<b>Departamento</b>	<b>Setor</b>	<b>Data</b>	<b>Informativo Técnico</b>	<b>Modelo</b>
<b>DECAT</b>	<b>TV LCD</b>	<b>Maior / 2012</b>	<b>Téc. 003 / 2012</b>	<b>Stile D42 Nacional</b>

**APITO NA FONTE (nacional), COM TV LCD EM FUNCIONAMENTO.**

### Figura 1

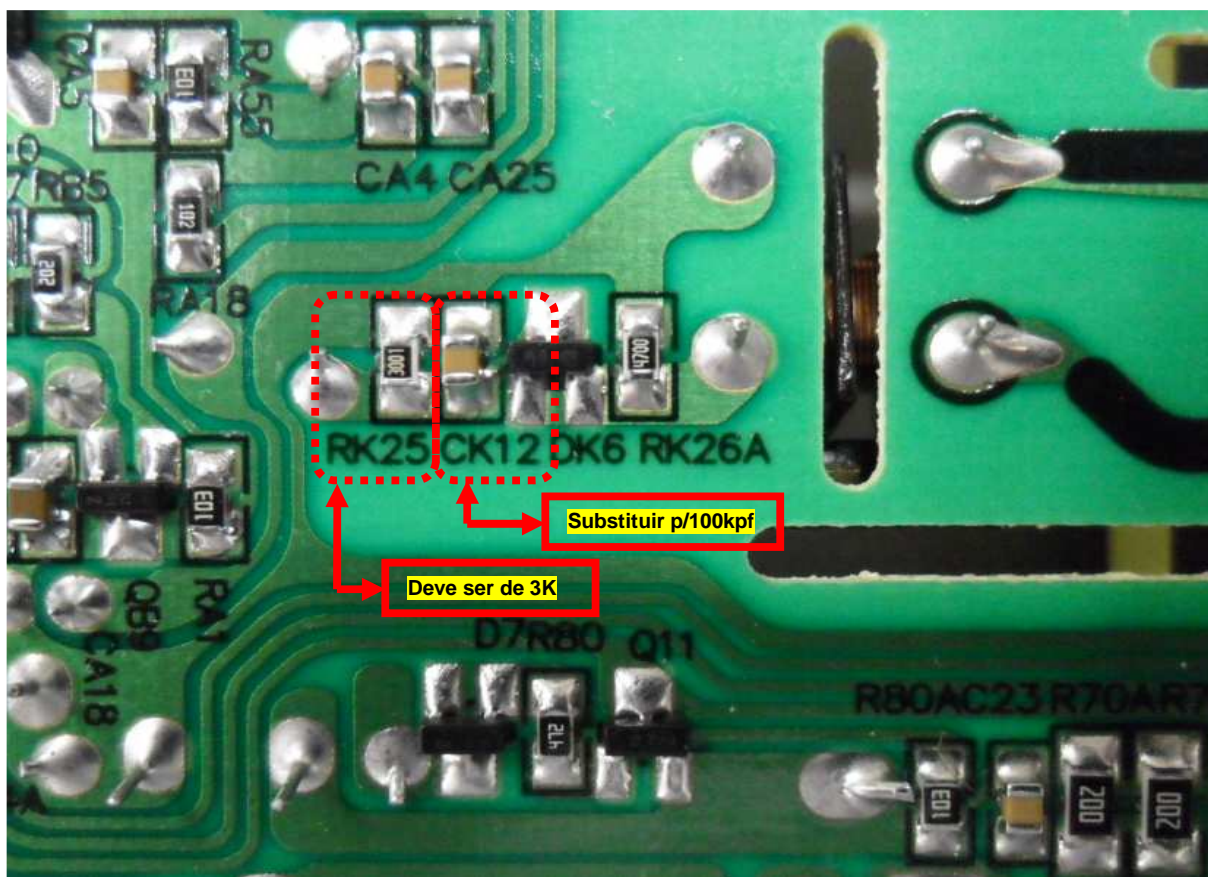
**Sintoma: TV LCD Stile D42 com fonte de fabricação nacional (Fig.1), observamos um apito durante o funcionamento do TV LCD.**

**Solução: Substituir o capacitor CK12 de 47kpf para 100kpf.**

**Substituir o resistor RK25 para 3k, caso esteja com outro valor.**
